Formular de evaluare a condițiilor de accesibilitate a clădirilor publice

Categorii	Indicatori	Date colectate
Localitate, raion:	Chisinau (Chisinau)	
Adresa, strada, nr.:	Mircea cel Bătrîn 7	
Instituția:	BESV-1/155 (Centrul comunitar Convorbitorul)	
Tipul instituției:	BESV	
Latitudinea:	47.041795 ,	
Longitudinea:	28.889261

Fig. V.23. – Exemplu de conformare a suprafețelor vitrate în cadrul foii de ușă și realizarea contrastului vizual

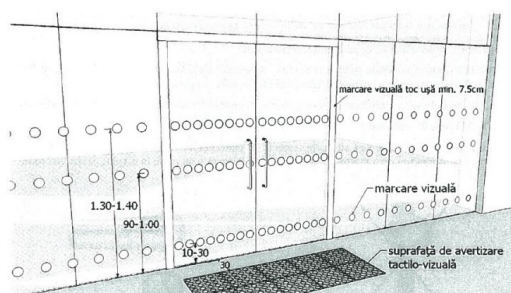
Categorii	Indicatori	Date colectate
	Ușile de la intrare și din interiorul clădirii sunt dotate/marcate corespunzător cu semne contrastante:	Nu Standard: este o diferență de culoare contrastantă (culori închise / culori deschise) între perete și podea

Fig. V.42.a Amenajarea unei cabine WC adaptate - tip A

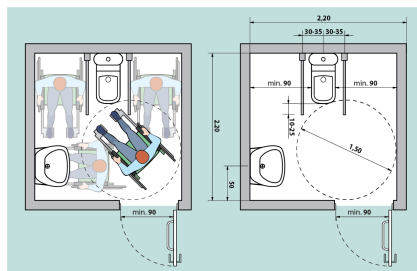
Grup sanitar în exterior:	Nu
Grup sanitar în interior:	Da . La Parter
Există indicatoare pe coridoare și pe ușă, care semnalează grupul sanitar accesibil:	Nu
Ușa de intrare WC interior, lățime:	60 cm Standard: ușa trebuie să fie de minim 90 cm
Prag ușă de intrare:	Prag cu înălțimea: 3 cm Standard: maxim 2 cm
Dimensiuni grup sanitar:	100 cm x 200 cm Standard: minim 160 x 180 cm
Ușa cabină WC, lățime:	54 cm Standard: ușa trebuie să fie de minim 90 cm
Ușa cabinei se deschide în :	Exterior Standard: exterior
Dimensiuni cabină WC:	100 cm x 120 cm Standard: minim 160 x 180 cm
Prag ușa cabină WC:	Prag cu înălțimea: 3 cm Standard: maxim 2 cm
Tipul vasului WC:	Pe podea
Vasul WC are bare de suport:	Nu
Mecanismul de scurgere a apei este:	Integrat în vasul WC
Lavabo/chiuveță:	Da , înălțimea de: 80 cm Standard: h - 85 cm
Este spațiu liber sub lavabo:	Da , dimensiunea de: 30 cm Standard: minim 67 cm
Este uscător de mâini:	Da

Întrerupătoarele sunt poziționate la o înălțime de 80 până la 110 cm de la podea:	Da , la înălțimea de: 100 cm
Toaleta este echipată cu sistem/buton de alarmă:	Nu
În toaletă sau cabine există cuier pentru haine:	Nu
Culori contrastante:	Nu Standard: este o diferență de culoare contrastantă (culori închise / culori deschise) între perete și podea
Colacul de WC este de o culoare contrastantă cu vasul de WC:	Nu
Iluminare bună (lumină de zi și lumină artificială) în WC:	Da
